Uw brief van	Uw kenmerk	Ons kenmerk	Datum 25 december 2016
Onderwerp <i>naamgeving openbare ruimte</i>			Bijlage(n) 5 pagina's

- | 21. Raadsvoorstel *Straatnaamgeving Rietgraaf (127/2016)*
- | 22. Raadsvoorstel *Straatnaamgeving Fabrieksweg, wijzigen geometrie (130/2016)*

Tekeningnummer: 507351

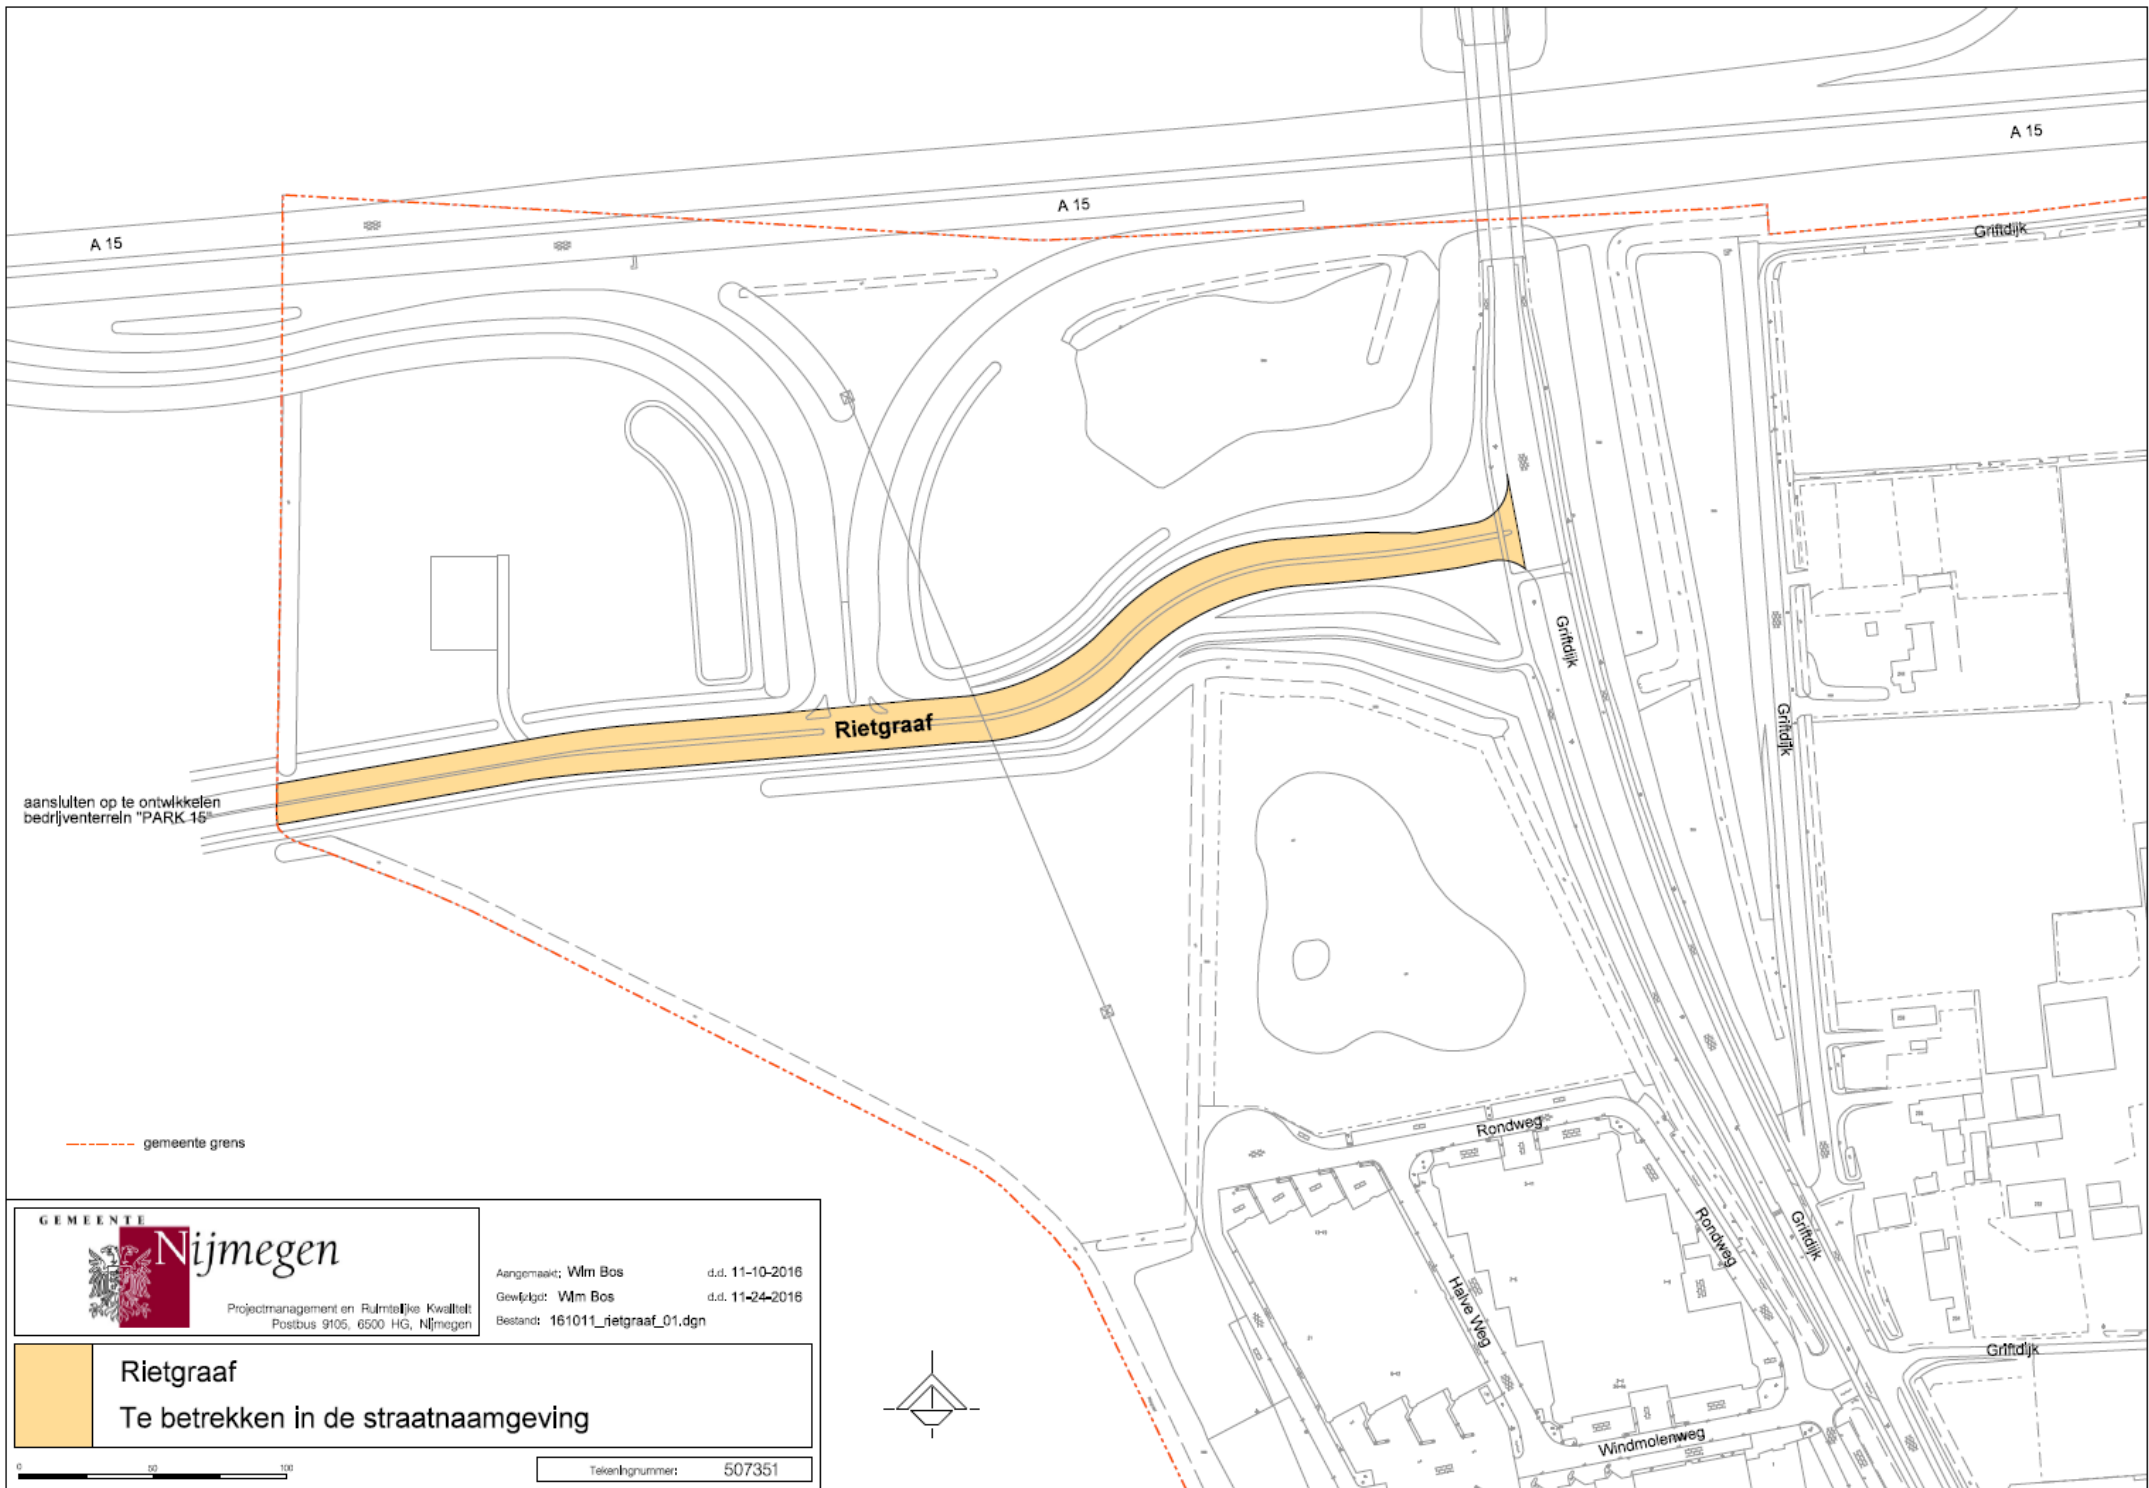
In raadsvoorstel 127/2016 staat niets over de historische watergang *De Rietgraaf* die reeds in 1819 op de plans van kadastrale gemeente Slijk-Ewijk vermeld werd. De resterende delen zijn niet geregistreerd als openbare ruimte van het type 'water'. Verzuimd is de naam van deze openbare ruimte vast te stellen.

Volgens de VNG-richtlijnen moet het beleid moet erop zijn gericht dat de gehele openbare ruimte van de gemeente van namen is voorzien. Eén blik op bijgaande tekening met nummer 507351 laat zien dat ook verschillende delen van de openbare ruimte van het type 'weg' in de woonplaats Nijmegen niet bij de naamgeving betrokken zijn. Dat geldt niet alleen voor *Rijksweg 15* en de aansluiting op de 'gearceerde' straat, maar ook voor het (brom)fietspad aan de zuidzijde.

Aanmaak datum	Tekenaar	
02-11-2016	Jack Stak	
Datum	Wijziging tekening	
Datum	Accoord	Stadium
		Concept
Tekening Nummer:		508193
Schaal:	Formaat:	Projectnummer:
1 : 2000	A4	
Bestek:	Aantal bladen:	Bestandsnaam:
		508193.dgn
		Versie :
		1

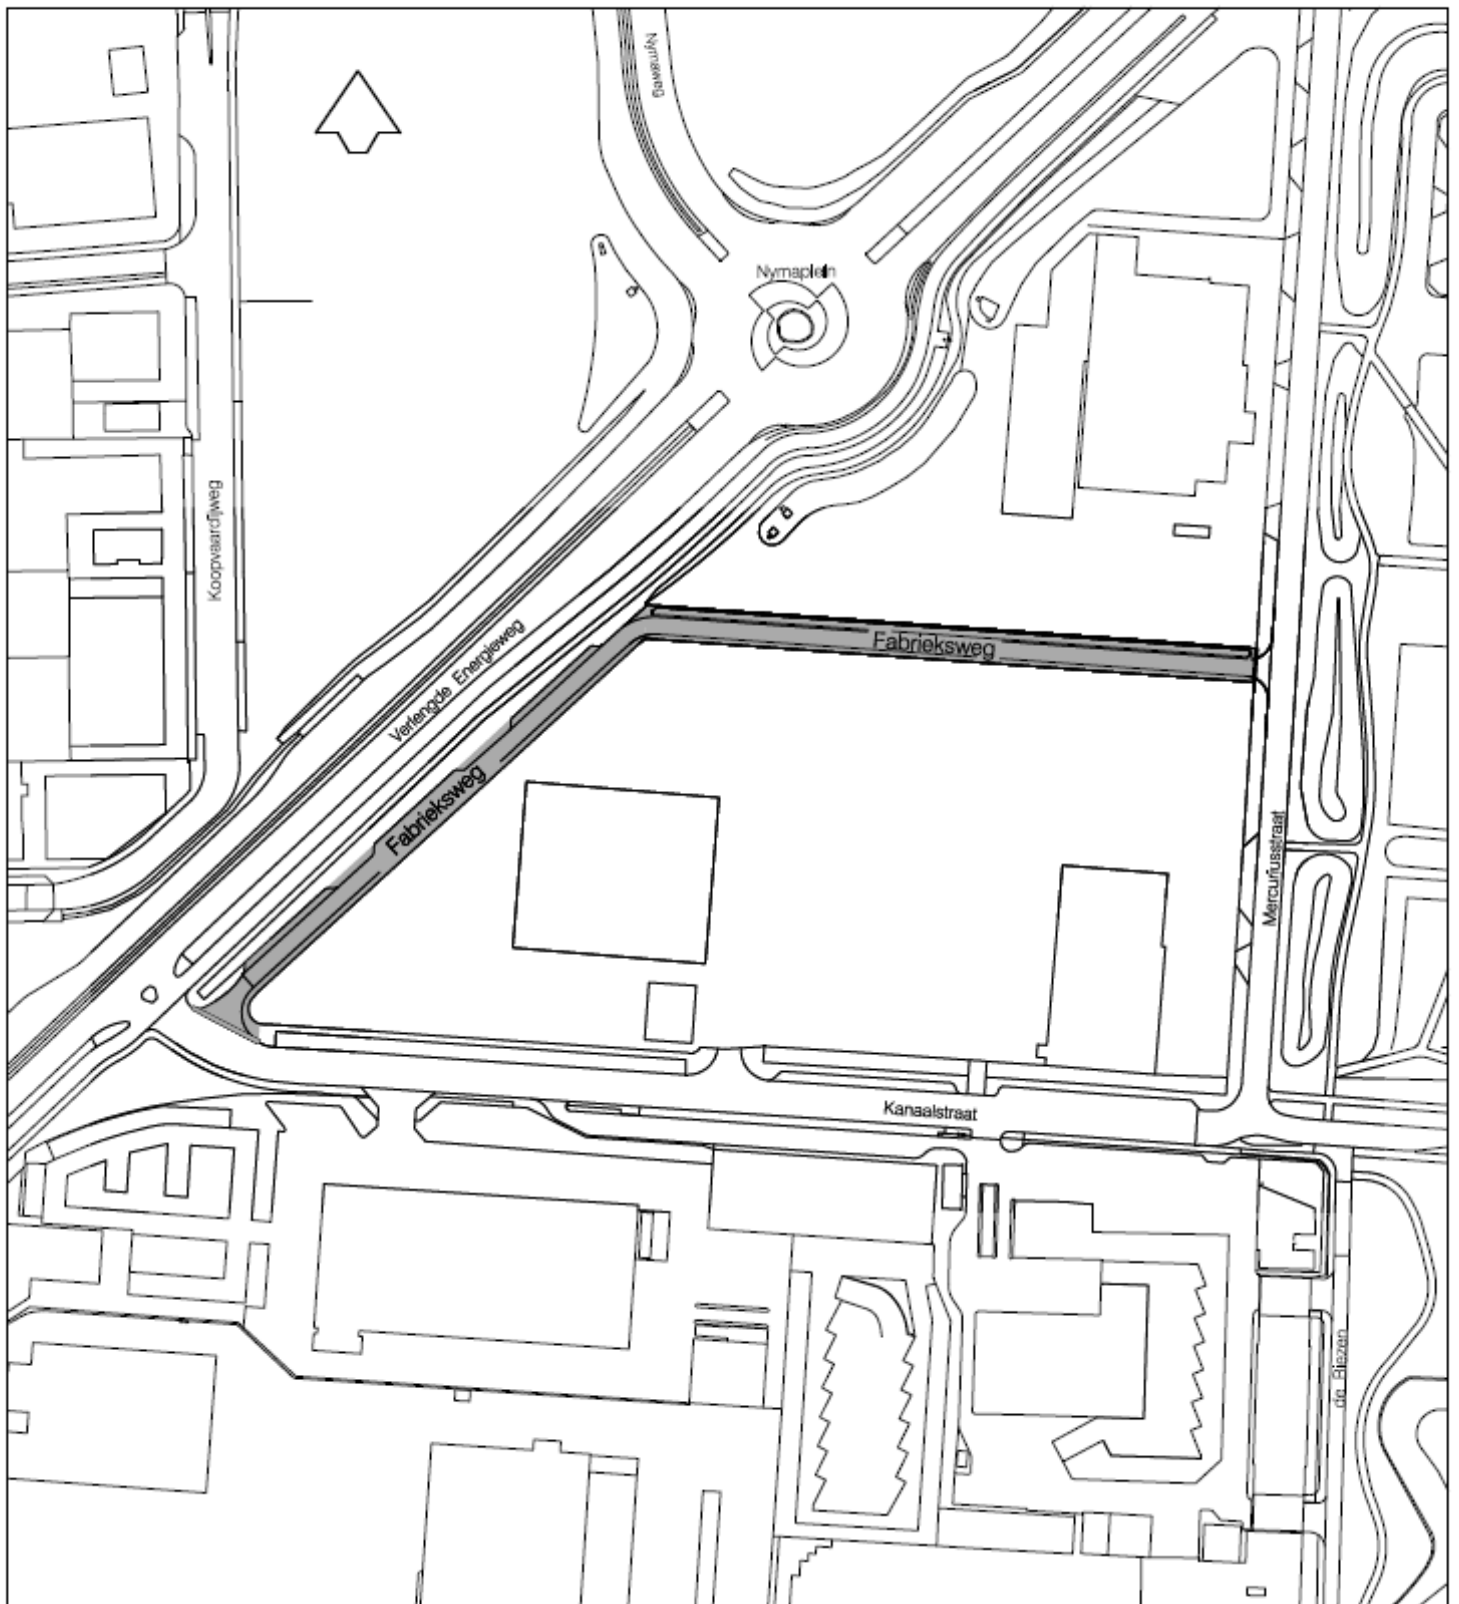
Op de tekening nummer 508193 versie 1, ontbreken de huisnummers. In raadsvoorstel 130/2016 is geen rekening gehouden met het in de BAG geregistreerde adres *Verlengde Energieweg 50 Nijmegen*. Dit adres is onverenigbaar met de door uw raad vastgestelde geometrie van de Fabrieksweg; zie bijgevoegde terugmelding via de BAG Viewer. Op de [website](#) van het Kadaster staat:

De Raad van de gemeente Nijmegen heeft op 21 december 2016 de geometrie van de Fabrieksweg in de woonplaats Nijmegen vastgesteld overeenkomstig tekening nummer 508193, versie 1 (zie bijlage) Het adres Verlengde Energieweg 50 Nijmegen ligt niet aan de Verlengde Energieweg, maar op de hoek van de Fabrieksweg en de Kanaalstraat.
